**MEMORIA DE PROCEDIMIENTO. CONTESTACIÓN AL
INFORME DE LA COMISIÓN TERRITORIAL DE URBANISMO
DE SALAMANCA DE FECHA 25 DE OCTUBRE DE 2012**

ASUNTO: Respuesta al Dictamen de la Comisión de fecha 25 de octubre de 2012.
Normas Urbanísticas Municipales de La Fuente de San Esteban (Salamanca).

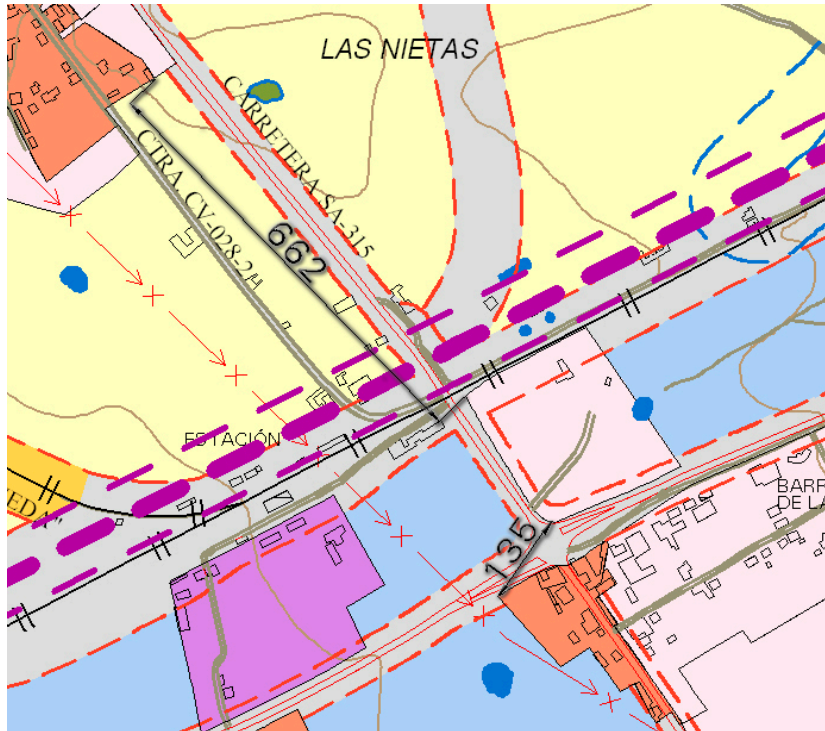
El ámbito del SE “El Coso”, entiende el informante que no posee la condición de contigüidad exigible. Su clasificación es la que corresponde al SR de las NS vigentes y es idónea la de SR-EU (art. 32 d) Y art. 60 RUCyL).

- EL USO GLOBAL PREDOMINANTE ESTABLECIDO PARA ESTE SECTOR ES EL DOTACIONAL. EL OBJETIVO DE SU CLASIFICACIÓN COMO SUELO URBANIZABLE ES, PRECISAMENTE, EL ACONDICIONAMIENTO Y AMPLIACIÓN DE LAS INSTALACIONES VINCULADAS A LA PLAZA DE TOROS DEL MUNICIPIO QUE SE UBICA ALEJADA DE LA ESTRUCTURA URBANA CONSOLIDADA EN UN PARAJE DE PROPIEDAD MUNICIPAL.

- TAL Y COMO SE RECOGE EN EL ESQUEMA ADJUNTO EL SECTOR ESTÁ SITUADO A 682 M DEL

NÚCLEO DE LA FUENTE DE SAN ESTEBAN Y A 135 M DEL SUELO URBANO Y URBANIZABLE DEL NÚCLEO DE EL CRUCE. EL ARTÍCULO 27.B.3º DEL REGLAMENTO DE URBANISMO SEÑALA QUE LA COLINDANCIA CON EL SUELO URBANO DE UN NÚCLEO DE POBLACIÓN EXISTENTE PUEDE EXCUSARSE "CUANDO EL SECTOR QUE SE VA A CLASIFICAR ESTÉ SEPARADO DEL SUELO URBANO POR TERRENOS PROTEGIDOS POR LA LEGISLACIÓN SECTORIAL, CON UNA DISTANCIA MÁXIMA DE 2000 M.". EN EL CASO QUE NOS OCUPA LA DISTANCIA ES MENOR Y LOS TERRENOS PROTEGIDOS POR LA LEGISLACIÓN SECTORIAL SON LOS CORRESPONDIENTES A LA INFRAESTRUCTURA VIARIA (N-620) Y FERROVIARIA (TRAZADO Y RESERVA DE LA LÍNEA FERROVIARIA A FUENTES DE OÑORO).
